**Forum mondial de l'harmonisation
des Règlements concernant les véhicules****172^e session**

**Accord de 1958 : Examen de projets d'amendements
à des Règlements existants, soumis par le GRSP****Proposition de complément 9 à la série 06 d'amendements
au Règlement n° 16 (Ceintures de sécurité)****Communication du Groupe de travail
de la sécurité passive***

Complément 9 à la série 06 d'amendements au Règlement n° 16 (Ceintures de sécurité)

Figure 7

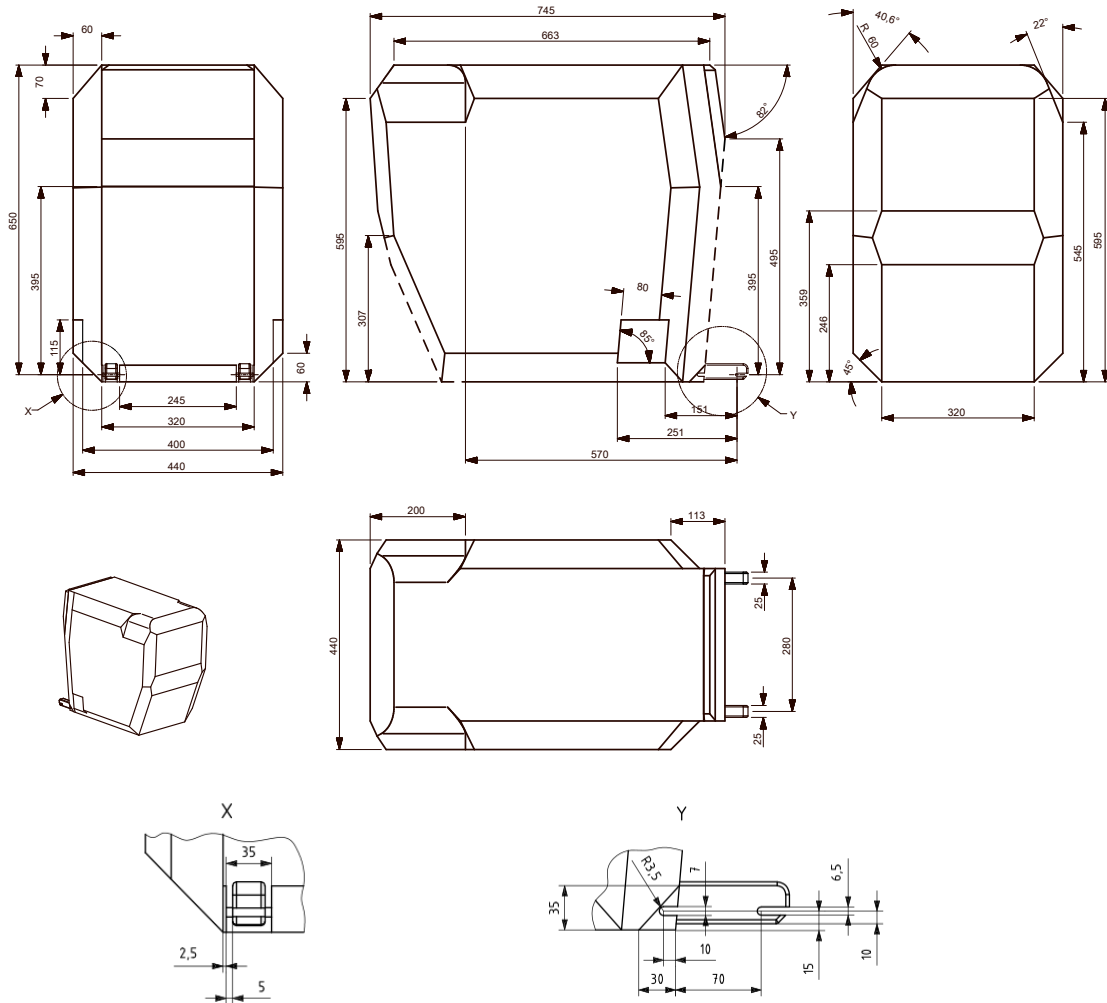
Appendice 2, ajouter un nouveau paragraphe 4.7 et une nouvelle figure 7 comme suit :

« 4.7 Enveloppe de dispositif de retenue pour nourrisson orienté vers l'arrière ISO/R2X

Taille de l'enveloppe d'un DRE pour tout-petit de taille réduite orienté vers l'arrière pour un DRE de taille réduite orienté vers l'arrière modifié pour une meilleure compatibilité avec l'intérieur du véhicule

Figure 8

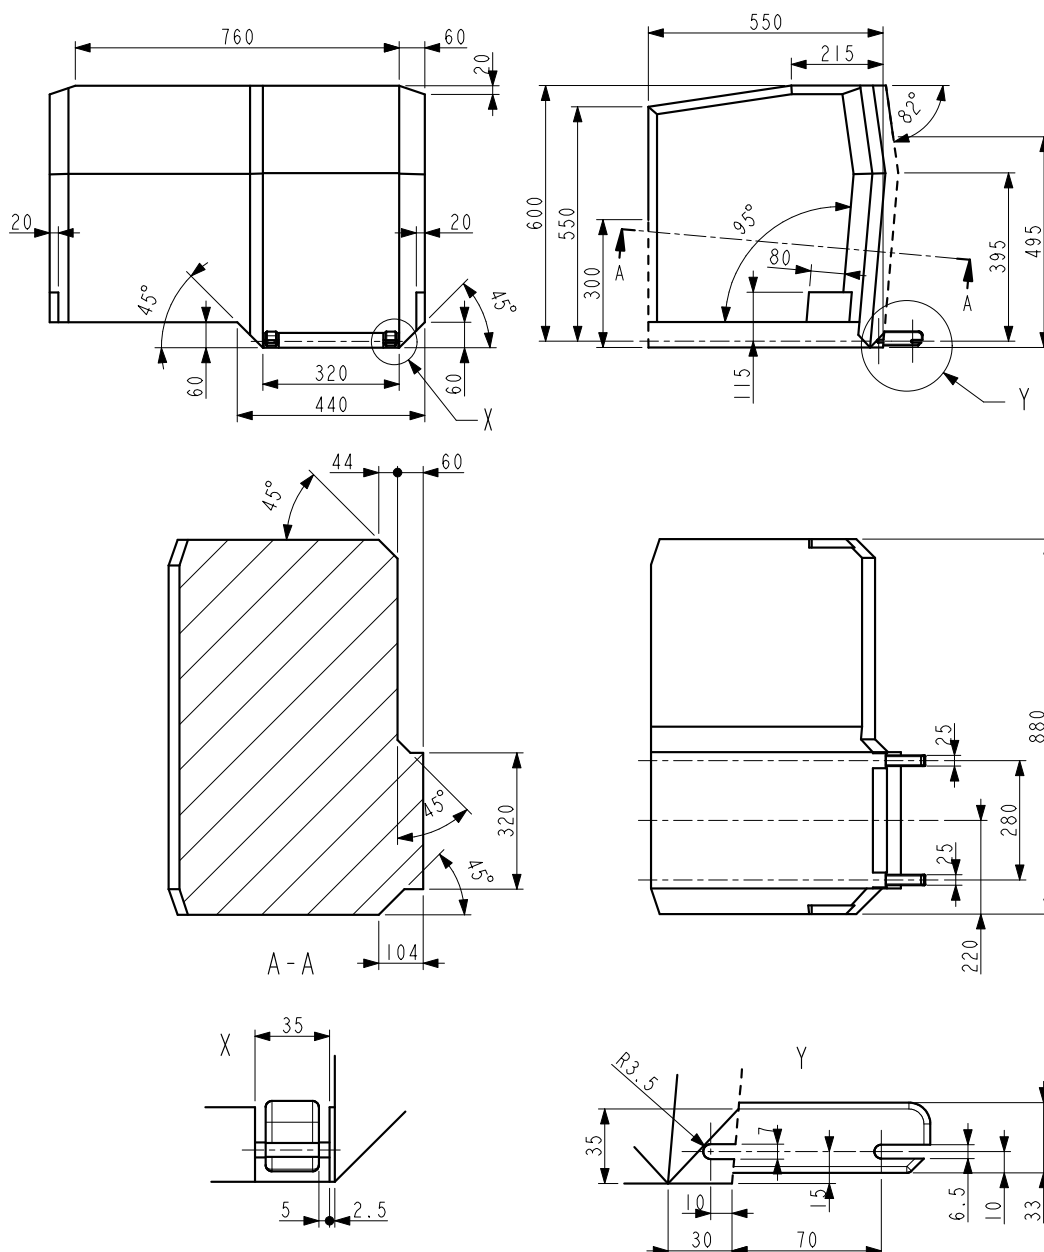
Le paragraphe 4.7 de l'appendice 2 devient le paragraphe 4.8 et il est modifié comme suit :

« 4.8 Enveloppe de dispositif de retenue pour enfants orienté vers le côté ».

Les figures 8 et 9 deviennent les figures 9 et 10.

Dimensions de l'enveloppe ISO/L1 d'un dispositif de retenue pour nourrisson orienté vers le côté gauche – ISO/L1 – ou orienté symétriquement dans le sens opposé – ISO/L2 (figure ci-après)

Figure 1
Positionnement sur le siège

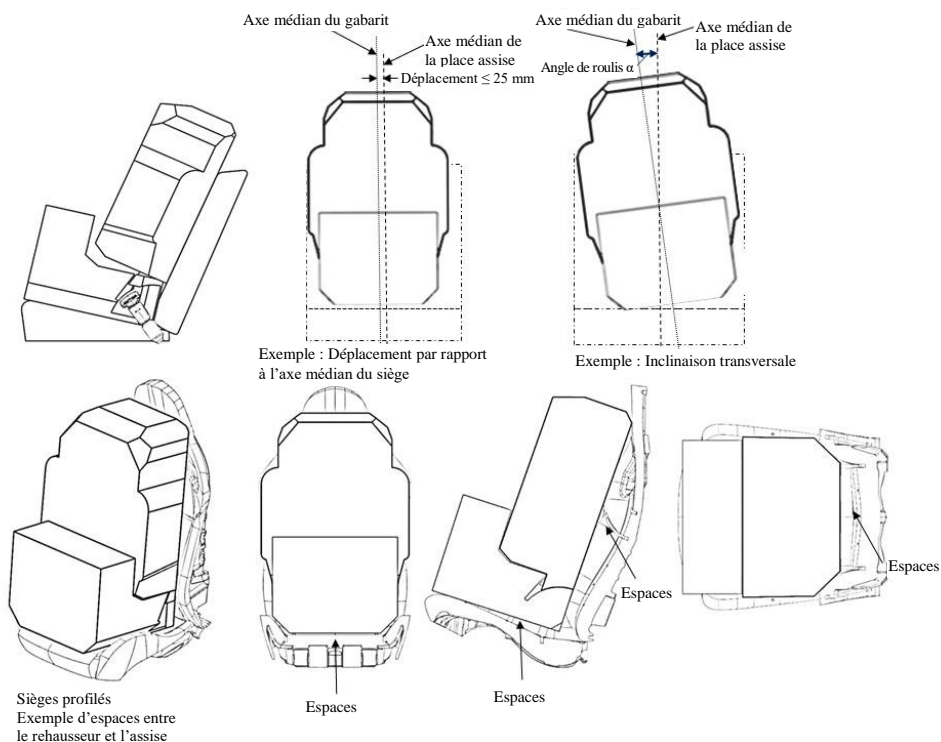
Annexe 17, ajouter un nouvel appendice 5 libellé comme suit :

- 2.10 Veiller à ce que l'axe médian du gabarit coïncide avec l'axe longitudinal médian apparent du siège à ± 25 mm près, et soit parallèle à l'axe médian du siège du véhicule. L'angle de roulis α (voir fig. 1) doit être égal à $0 \pm 5^\circ$.

- 3.2 L'angle de roulis α comme représenté à la figure 1 doit être inférieur ou égal à 5°.
 - 3.3 La base du gabarit doit être en contact avec l'assise du siège, et l'arrière du gabarit doit être en contact avec l'arrière du siège ou l'appuie-tête. Il n'est pas nécessaire que l'intégralité du gabarit soit en contact avec le siège et des "espaces" dus au profil des sièges du véhicule sont autorisés comme indiqué par des flèches sur la figure 1. L'enveloppe du siège rehausseur est équipée d'un dossier ajustable. La compatibilité avec la place assise du véhicule doit être obtenue dans au moins une des positions du dossier comme indiqué dans la figure 2 ou la figure 3.
